Oggetto: Progetto di un impianto eolico composto da 11 aerogeneratori di potenza pari a 4,5 MW ciascuno, per una potenza complessiva di 49.5 MW, da realizzarsi nei comuni di Morcone (BN) e Campolattaro (BN) e Pontelandolfo (BN) presentato dalla RENEXIA. **PRESENTAZIONI OSSERVAZIONI AL PROGETTO SOTTOPOSTO A VALUTAZIONE AMBIENTALE DI COMPETENZA STATALE AI SENSI DEL D.Lgs. 152/2006 codice procedura 5522 del 09/09/2020."Osservazioni alla ripubblicazione del 22 ottobre 2021"**

OSSERVAZIONI SULLO STUDIO DI IMPATTO AMBIENTALE PER IL PROGETTO DELL'IMPIANTO EOLICO RENEXIA - MORCONE

CONFRONTO DELLE POSIZIONI DEGLI AEROGENERATORI A SEGUITO DELLA REVISIONE PROGETTUALE, RISPETTO AL PROGETTO INIZIALMENTE PRESENTATO IL 09/09/2020

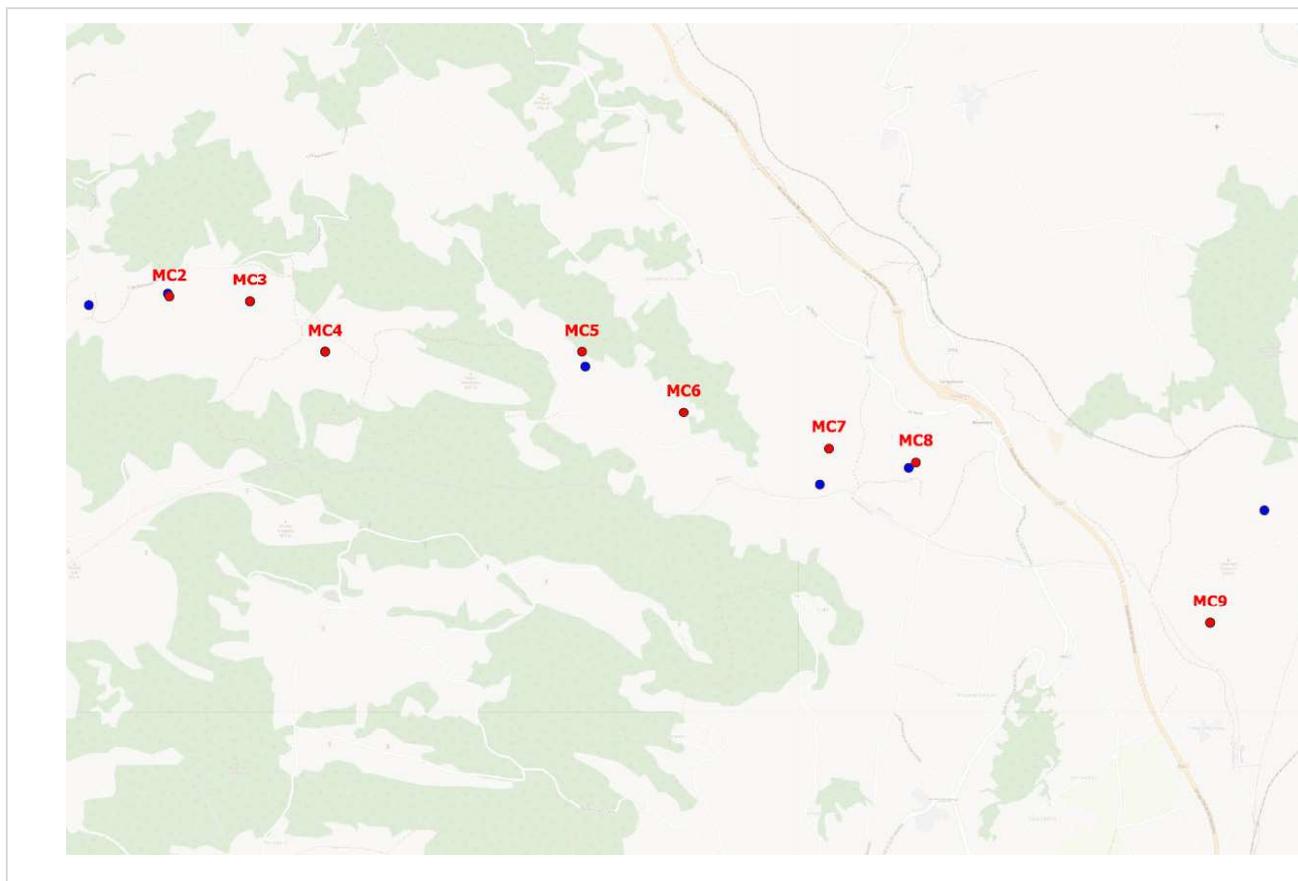
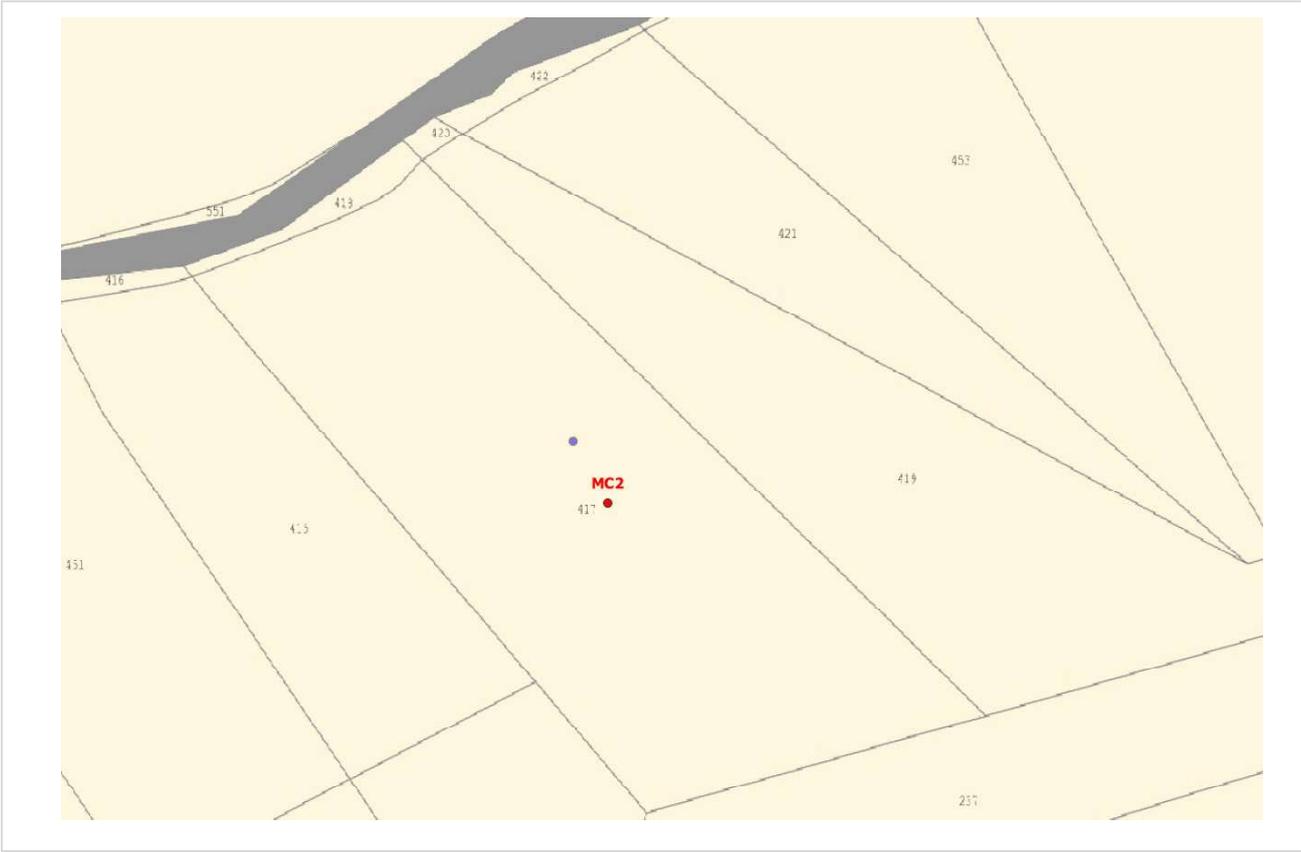
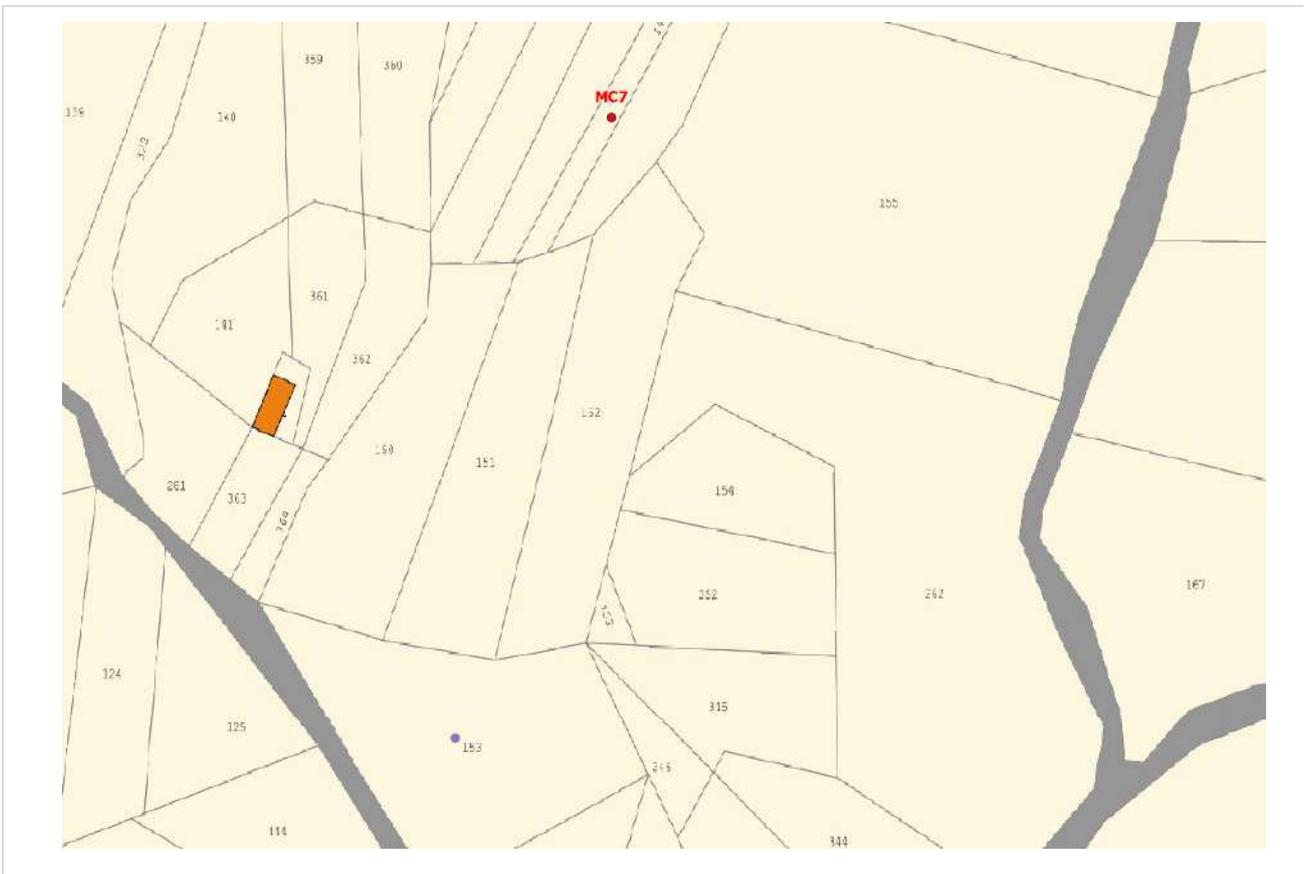
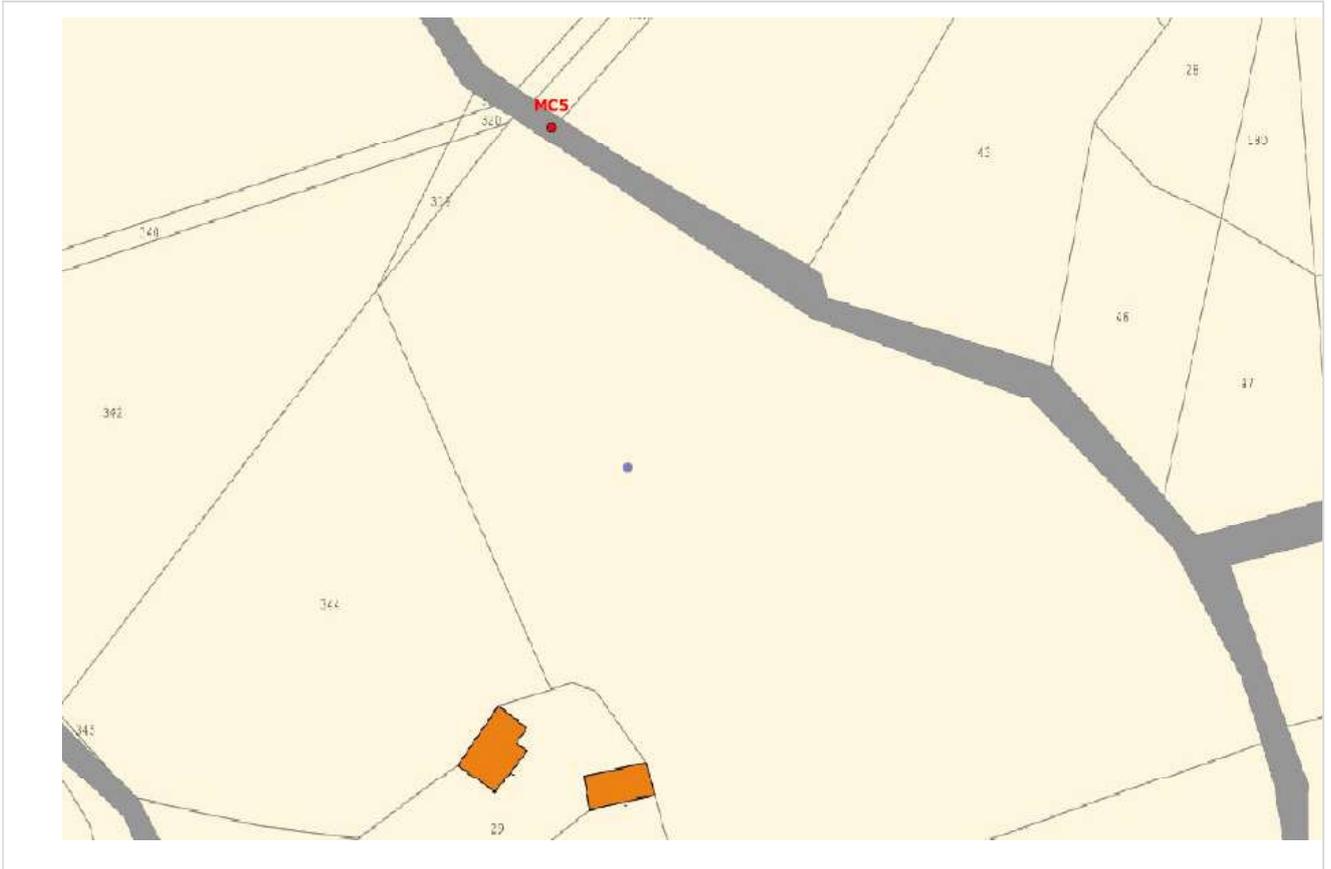
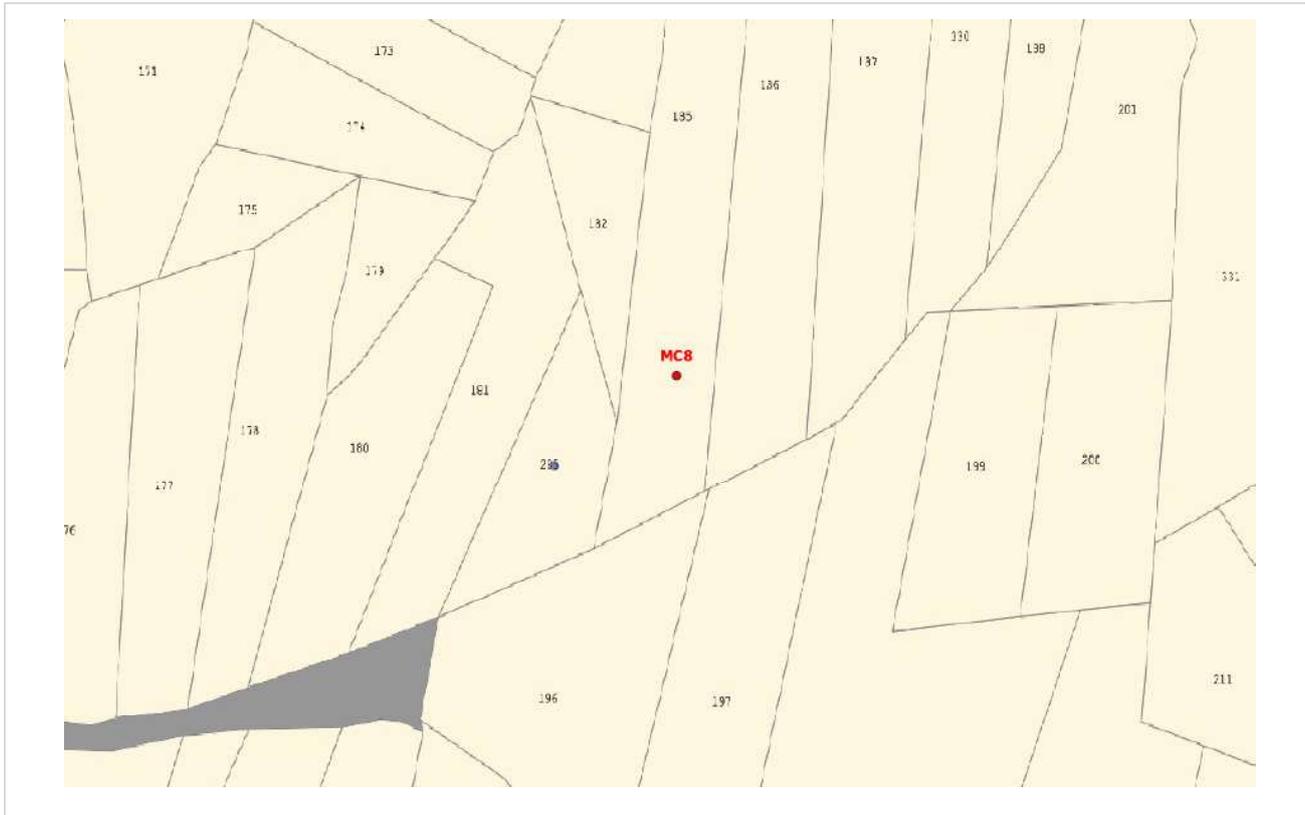
Confrontando le posizioni degli aerogeneratori previste in fase di presentazione dell'istanza originaria e quelli oggetto della revisione oggetto della presente osservazione, si rileva che 4 aerogeneratori e più precisamente MC2, MC5, MC7, MC8, hanno cambiato posizione e alcuni di questi sono stati variati in modo sostanziale.

- **MC2** rimane all'interno della stessa particella
- **MC5** è stato posizionato su una particella individuata quale strada comunale. Viene spostato dalla particella 350 foglio 79, appunto su un'area individuata catastalmente come strada.
- **MC7** si sposta dalla particella 153 foglio 81, alla particella 146 foglio 81;
- **MC8** si sposta dalla particella 285 foglio 81, alla particella 185 foglio 81;
